泊発電所

火山影響評価に関するコメント回答

令和6年2月2日
北海道電力株式会社

F-1断層開削調査箇所 (a地点) 露頭スケッチ (昭和57年夏頃作成)

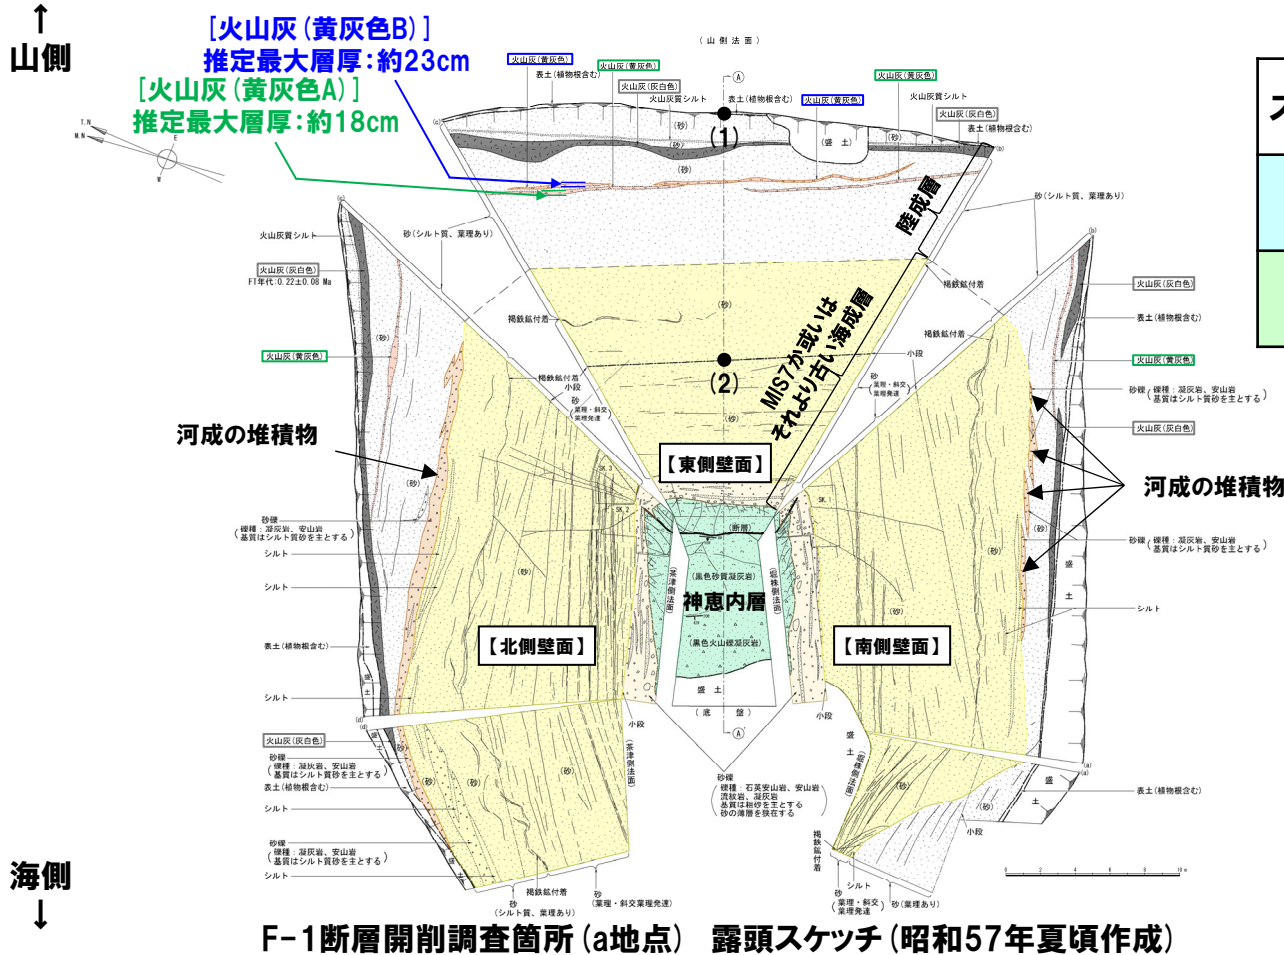
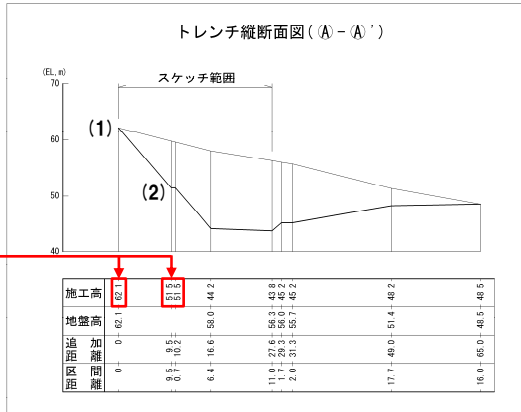
- ・敷地内のF1断層開削調査箇所において認められた火山灰(黄灰色A)及び火山灰(黄灰色B)を給源不明の火山灰として扱い、降下火砕物の層厚評価の検討対象として抽出することを確認した。他方で、火山灰(灰白色)については、その扱いを異にしていることから、その理由を含めて、説明すること。

- F-1断層開削調査箇所のスケッチに記載された火山灰の取り扱いについて整理した結果を下表に示す。
- また、F-1断層開削調査箇所のスケッチを次頁に示し、降下火砕物の層厚評価の検討対象として取り扱うこととした火山灰(黄灰色A)及び火山灰(黄灰色B)の推定層厚についても併せて示す。

スケッチ記載	推定最大層厚	推定平均層厚
火山灰 (黄灰色B)	約23cm	約14cm
火山灰 (黄灰色A)	約18cm	約14cm

幌似露頭1付近の露頭状況写真
(南西方向から望む, 令和5年12月当社撮影)

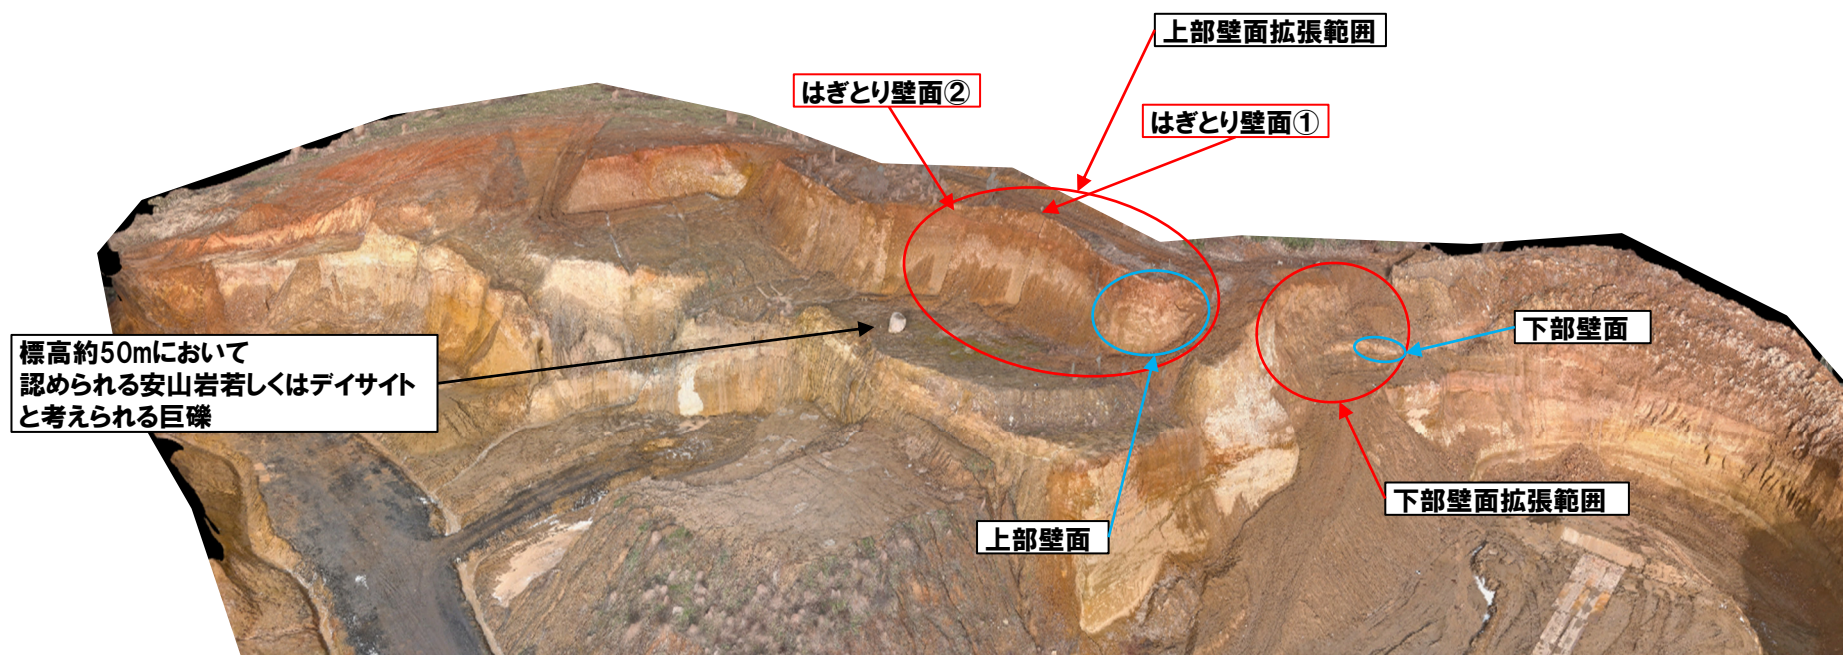
○「幌似周辺 幌似露頭1」において、事業者が斜面堆積物と評価した堆積物について、以下を実施し、当該堆積物の供給源及び成因について検討すること。

- ・現在の露頭を詳細に観察した上で、地層区分を改めて説明すること。
- ・礫種・礫の形状調査、全岩化学組成分析等を実施し、定量的なデータを追加し説明すること。
- ・「シルトからなる同心円状の構造を持つほぼ球形の粒子」について、既往の知見等において示される火山豆石の特徴との差異を説明すること。

- “赤色の火砕流様の堆積物”については、更なるデータの拡充を行い、地層区分、成因及び供給源を明確にした。
- なお、上部壁面については、“赤色の火砕流様の堆積物”の分布状況を確認するため、上部壁面の観察範囲を北側に拡張し、下部壁面については、“赤色の火砕流様の堆積物”の下部が認められる範囲は、標高45.5～45.7mの範囲であるものの、更なるデータの拡充を目的に、下部壁面の観察範囲を標高43.0～53.0mに拡張している(本調査地点の露頭状況を次頁に示す)。
- 上部壁面及び下部壁面における検討の詳細は、補足説明資料2.3.1章に示す。

礫種調査結果

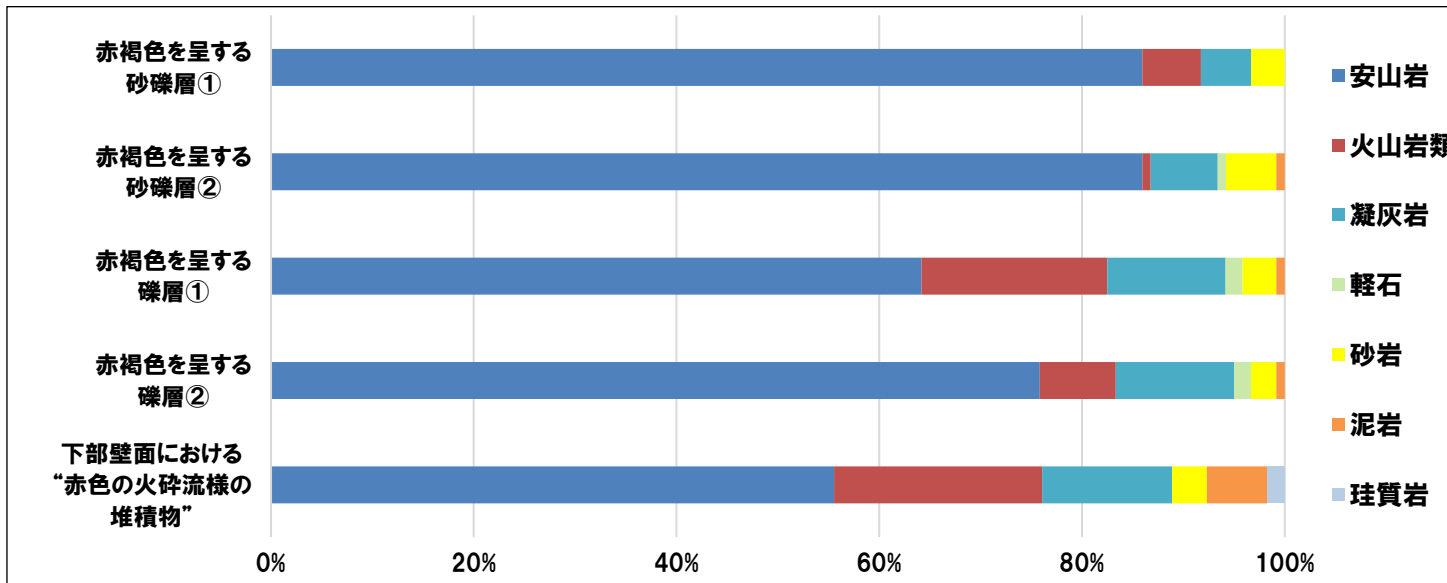
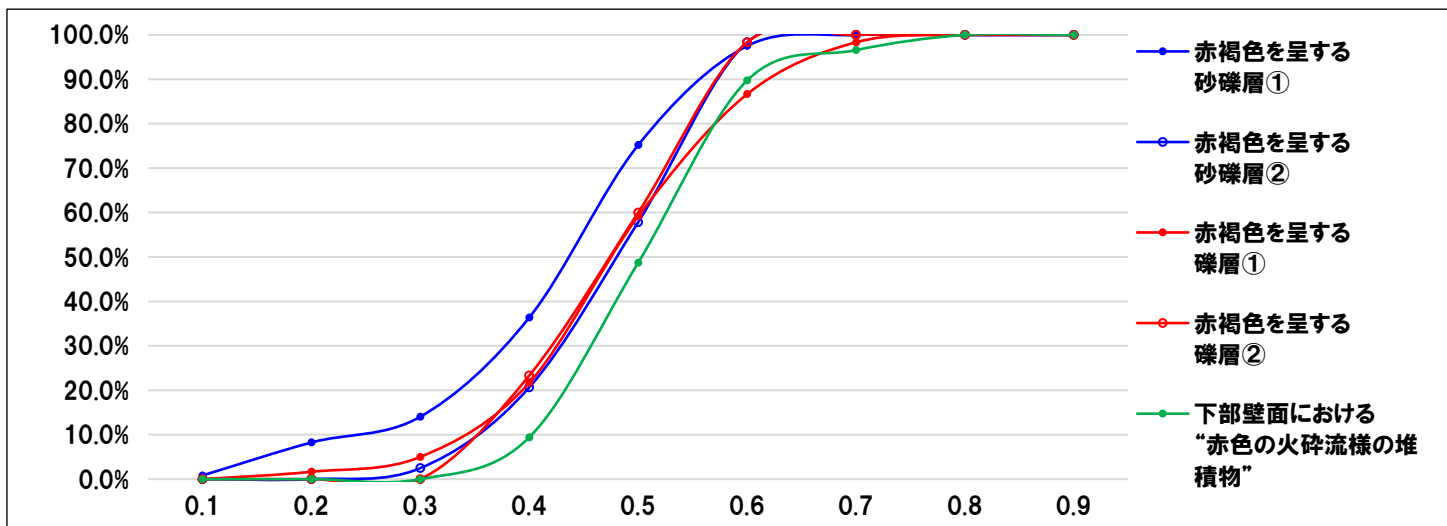
- ・現在の露頭を詳細に観察した上で、地層区分を改めて説明すること。
- ・礫種・礫の形状調査、全岩化学組成分析等を実施し、定量的なデータを追加し説明すること。
- ・「シルトからなる同心円状の構造を持つほぼ球形の粒子」について、既往の知見等において示される火山豆石の特徴との差異を説明すること。

- ・いずれの層準においても、主要構成礫は、安山岩及びその他火山岩類^{※2}、凝灰岩であり、下部壁面の拡張した観察範囲において認められる“赤色の火砕流様の堆積物”では、安山岩の割合がやや低い
- ・これらの礫を除くと、堆積岩類、軽石及び珪質岩が認められ、礫種は多様である

- ・調査窓「赤褐色を呈する砂礫層①」においては、円磨度が小さい値を示す礫の割合がやや多いものの、いずれの層準においても、円磨度0.4～0.6の礫の割合が卓越する傾向が認められる

○当該層及び下部壁面の拡張した観察範囲において認められる“赤色の火砕流様の堆積物”は、主に安山岩礫からなるものの、多様な礫種の礫が認められることから、その供給源は複数であると判断される。

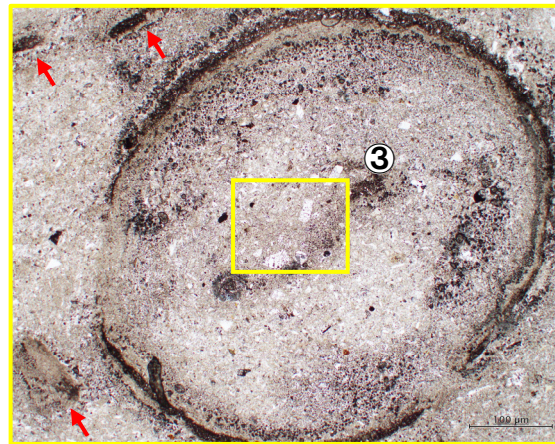
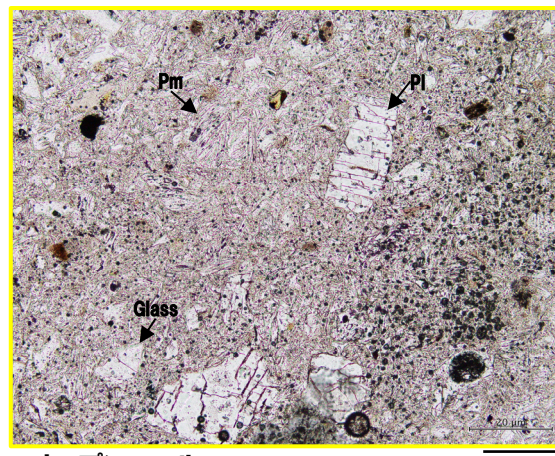
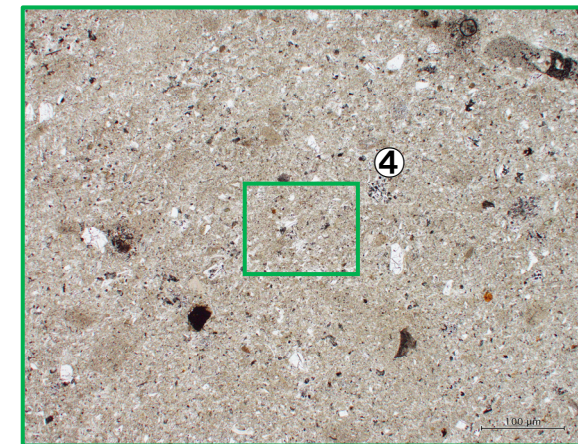
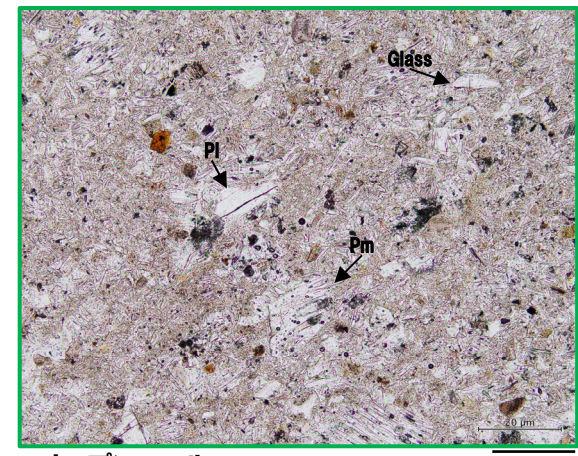
- ・現在の露頭を詳細に観察した上で、地層区分を改めて説明すること。
- ・礫種・礫の形状調査、全岩化学組成分析等を実施し、定量的なデータを追加し説明すること。
- ・「シルトからなる同心円状の構造を持つほぼ球形の粒子」について、既往の知見等において示される火山豆石の特徴との差異を説明すること。

- 火山豆石と考えられる5mm程度の円形の粒子が散在している。
- 当該粒子は、数層の同心円状の構造が認められ、構成粒子のほとんどは火山ガラス及び軽石片からなり、わずかに斜長石等が混じる。
- 基質部についても、構成粒子のほとんどは火山ガラス及び軽石片からなり、火山豆石の碎屑物と考えられるブロックが認められる。
- 火山豆石及び基質部の構成粒子比は同様である。
